WYJAŚNIENIA I ZMIANY TREŚCI SPECYFIKACJI ISTOTNYCH WARUNKÓW ZAMÓWIENIA

Dotyczy: postępowania o udzielenie zamówienia publicznego prowadzonego w trybie przetargu nieograniczonego na wykonanie robót remontowo-budowlanych polegających na przystosowaniu budynku Domu Studenckiego nr 4 Uniwersytetu Medycznego w Lublinie przy ul. Chodźki 13b w Lublinie do wymogów p.poż z instalacjami wentylacji naciśnieniowej i elektrycznej ; ogłoszenie o zamówieniu 276267 - 2013; data zamieszczenia: 19.12.2013

Rys nr 1 (według załącznika nr 1)

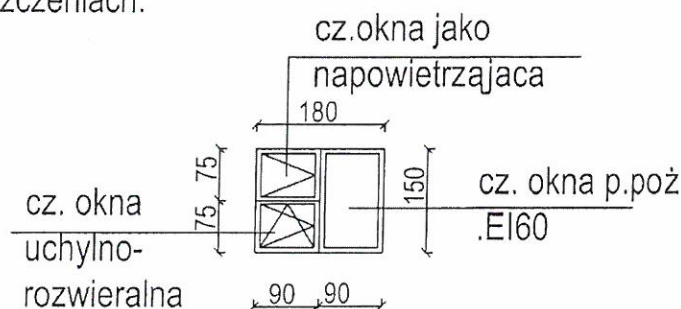
Pragniemy poinformować, że okna P.POŻ mogą występować jako witryna stała lub jako okno serwisowe zamknięte na stałe na klucz (otwierane w przypadku np. wyjścia na dach). W związku z tym prosimy o doprecyzowanie wymagań dotyczących okien O3-E160 i O3a-E160 – czy okna mają być bezklasowe otwierane na siłownik czy jako witryny stałe o odporności E160. Jeśli okna mają być otwierane na

siłownik to prosimy określić jego funkcję: napowietrzanie czy oddymianie – jeśli oddymianie to prosimy określić powierzchnię czynną oddymiania.

Dotyczy uzupełnienia oddymiania poprzez pomieszczenia kuchni 03

W pomieszczeniach o numerach poniżej wykonać część (**prawą**) otworu okiennego jako okno o odporności ogniowej EI 60 o wym. 90x150cm

Pozostałą część (**lewą**) istn. otworu okiennego o wym. 90x75cm wykonać jako okno napowietrzające oraz drugą część jako okno uchylno-rozwieralne o wym 90x75cm

- pom. **0.53** (kuchnia) -- parter
- pom. **1.41** (kuchnia) -- I piętro
- pom. **2.41** (kuchnia) - II piętro
- pom. **3.41** (kuchnia) - III piętro
- pom. **4.41** (kuchnia) - IV piętro

Rys nr 2 (według załącznika nr 1)

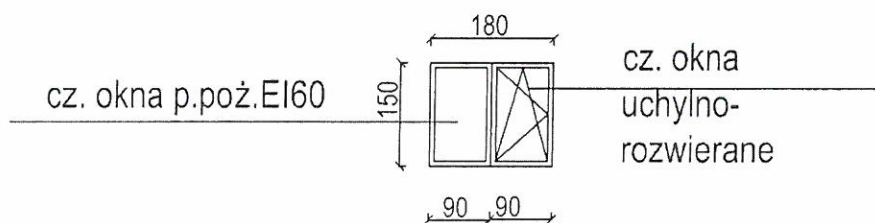
Dotyczy okna o odporności ogniowej między strefami pożarowymi o symbolu 03a.

W pomieszczeniu **0.21** (pom. mieszkalne) na parterze wykonać część (**lewą**) otworu okiennego o wym. 90x150cm jako okno o odporności ogniowej EI60, natomiast drugą część (**prawą**) jako okno o wym 90x150cm uchylno-rozwierane

Rys nr 3 (według załącznika nr 1)

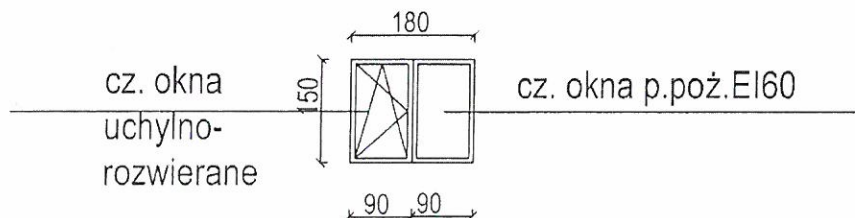
W pomieszczeniach o numerach poniżej wykonać część prawą (patrząc z zewnątrz) jako okno p.poż. EI60 serwisowe zamknięte na stałe na klucz z możliwością doraźnego otwarcia, okno o wymiarach 90x150 cm co stanowi 1/2 otworu istniejącego.

W pomieszczeniu **0.23** (pom. mieszkalne) na parterze wykonać część (**prawą**) otworu okiennego o wym. 90x150cm jako okno o odporności ogniowej EI60, natomiast drugą część (**lewą**) jako okno o wym 90x150cm uchylno-rozwierane

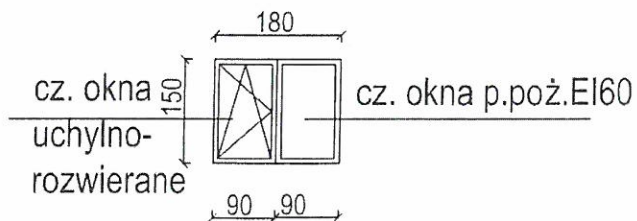
Dotyczy okien o odporności ogniowej między strefami pożarowymi

W pomieszczeniach o numerach poniżej wykonać część (**prawa**) otworu okiennego jako okno o odporności ogniowej EI60 o wym. 90x150cm.

Pozostałą część (**lewa**) istn. otworu okiennego o wym. 90x150cm wykonać jako okno uchylno-rozwierane.

- pom. 1.61 (pom.mieszkakne) - I piętro
- pom. 1.61(pom. mieszkalne) - II piętro
- pom. 3.41(pom. mieszkalne) - III piętro
- pom. 4.41(pom. mieszkalne) - IV piętro
